Informe Consolidado de Solicitud de Aclaraciones, Rectificaciones y/o Ampliaciones Complementario al Estudio de Impacto Ambiental del Proyecto "Terminal Cerros de Valparaíso TCVAL"

Nombre del Titular : Empresa Portuaria Valparaíso
Nombre del Representante Legal : Franco Gandolfo Costa
Dirección : Avenida Errázuriz N°25

El presente Informe Consolidado de Solicitud de Aclaraciones, Rectificaciones o Ampliaciones al Estudio de Impacto Ambiental del proyecto "Terminal Cerros de Valparaíso TCVAL", contiene las observaciones generadas en virtud de la revisión de la Adenda.

Figura 35.1: Puntos de observación 11, 28, 47, 48 y 49.

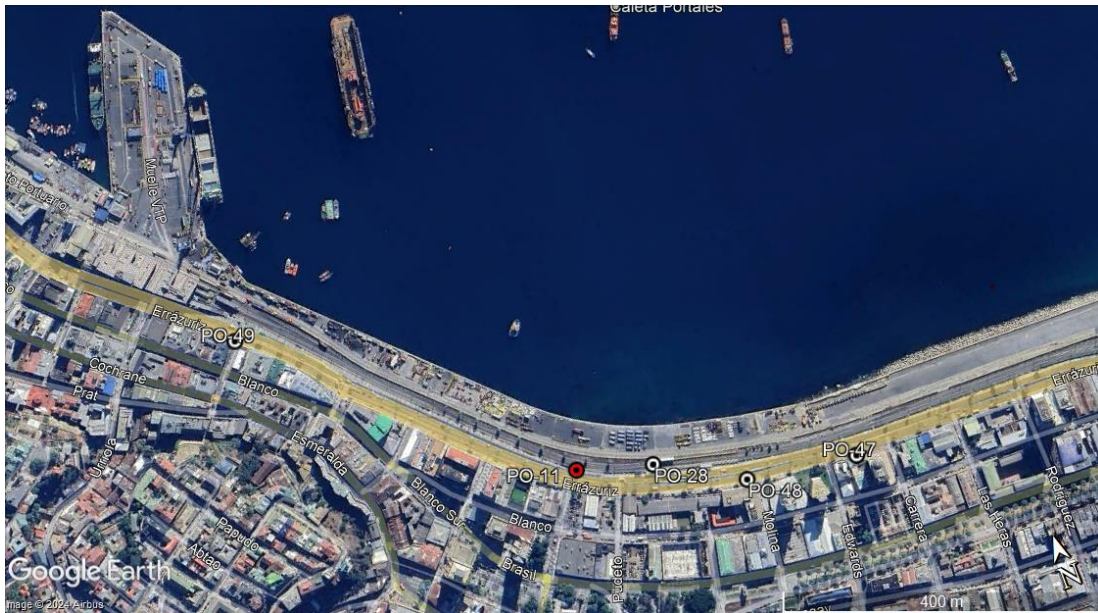
Al respecto, se solicita al titular homologar los Criterios de **Estado Actual, Rareza, Fragilidad, Diversidad y Extensión**. Para esta última, se estima que la Variable Extensión (Ex) es local y no puntal como señala el titular. Todo lo anterior, se justifica en las siguientes figuras, donde se constata que los puntos de observación se encuentran cercanos, por lo que presentan las mismas características, sin embargo, el titular presenta distintos parámetros. Como, por ejemplo, los puntos de observación 11, 28, 47, 48 y 49:

Figura 35.2: Puntos de observación 21, 39 y 57.

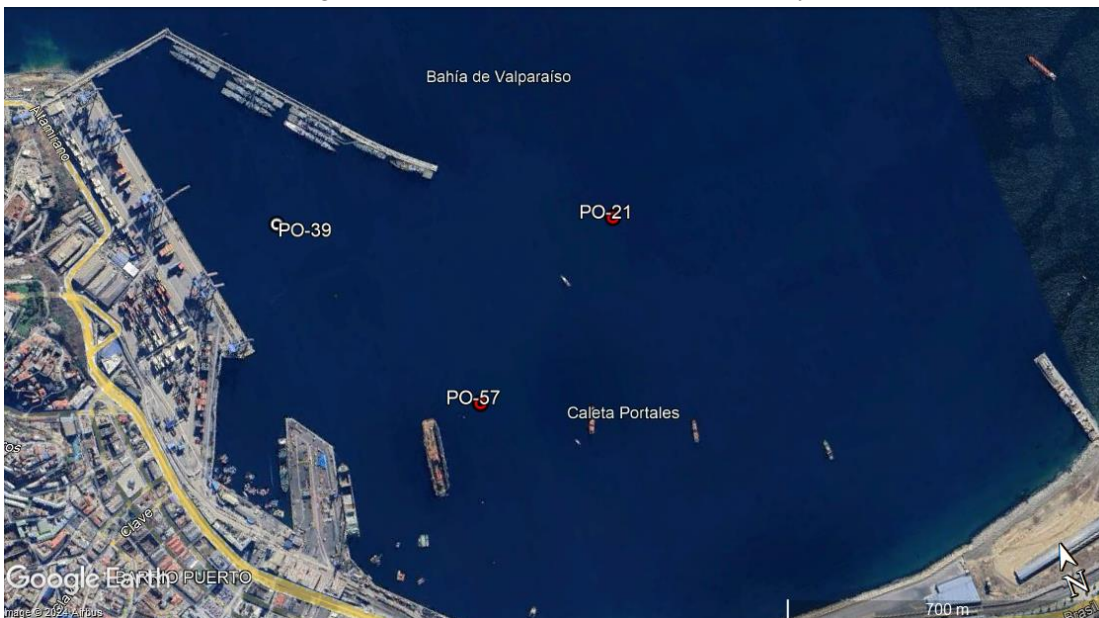
Así como para los puntos de observación 21, 39 y 57:
